AVIS DE L'AUTORITÉ ENVIRONNEMENTALE

Demandeur	<u>ENERTRAG SANTERRE IV</u>
Communes	Caix, Cayeux-en-Santerre et Vrély (80)
Objet	Demande d'autorisation unique pour un parc de 12 aérogénérateurs – Projet de parc éolien de Luce
Référence	Dossier intitulé Projet de parc éolien de Luce - Demande d'autorisation unique - Version de Février 2017 complétée suite à la demande de compléments du 1er août 2016

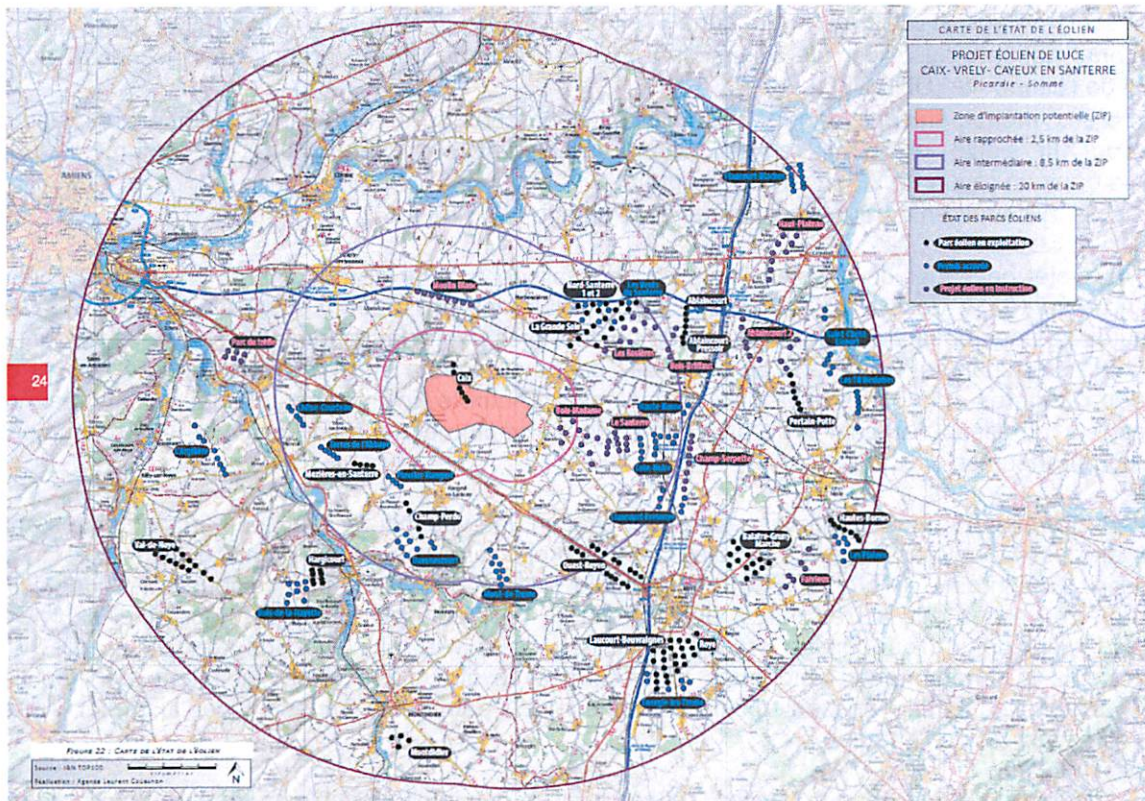
Le pétitionnaire a correctement pris en compte les différents parcs situés dans le périmètre d'étude. Néanmoins l'Autorité Environnementale recommande de compléter la carte du contexte éolien, reproduite ci-dessus et présentée dans l'étude paysagère du dossier, par le projet lui-même.
